OGGETTO: Verifica di Assoggettabilità per il Piano Comunale delle acque - Comune di Villaverla (VI).

Prot. N. 10.686

OGGETTO: Piano Comunale delle acque VILLAVERLA (VI) richiesta parere VAS .

Estratto Carta rischio idraulico Piano Provinciale di Emergenza :
 aree a rischio idraulico R1 Torrente Timonchio, Ignà.

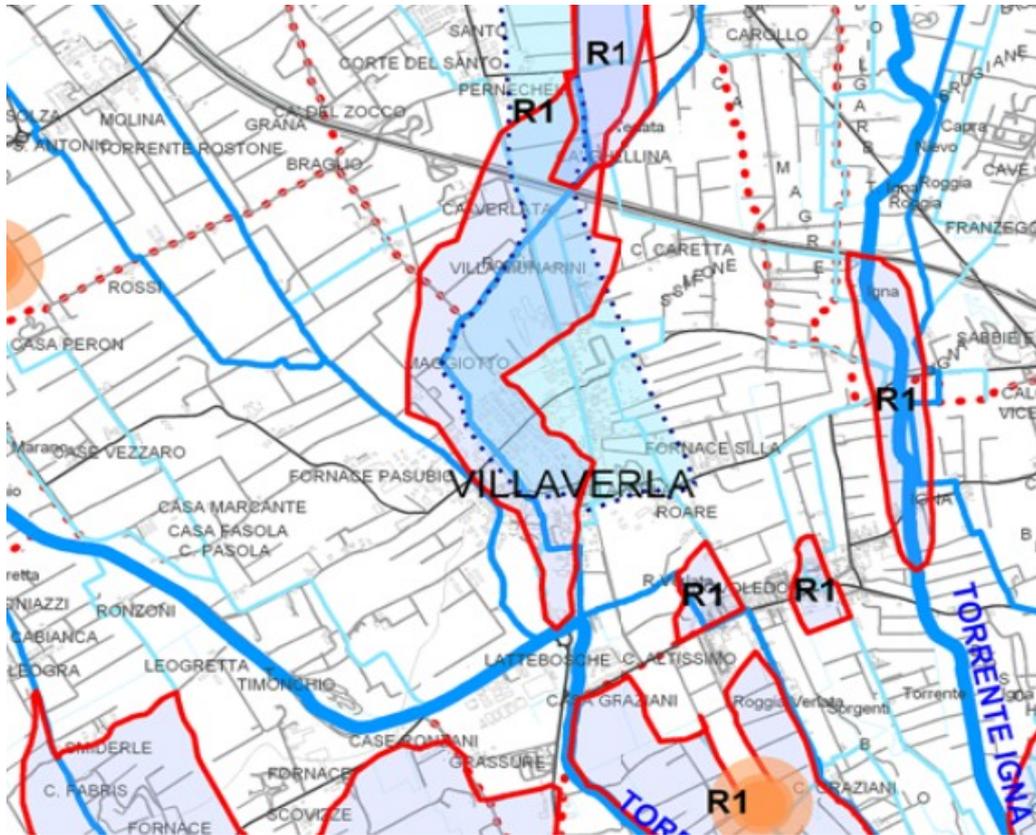
Si evidenzia ad ogni buon conto come il territorio comunale sia interessato dalla rete idraulica del torrente *Timonchio, Bacchiglioncello, Igna* ed un fitto reticolo di rogge, già classificato con estese aree a rischio idraulico R1 dal Piano Provinciale di Emergenza nonché ricomprese dalla stessa carta del rischio idraulico del PTCP (art.10).

Per tali aree occorre procedere con una approfondita analisi idraulica e idrogeologica, per verificare le condizioni di rischio e/o pericolosità, al fine di accertare la compatibilità con la trasformabilità urbanistica e garantire l'idoneità e sicurezza degli insediamenti.
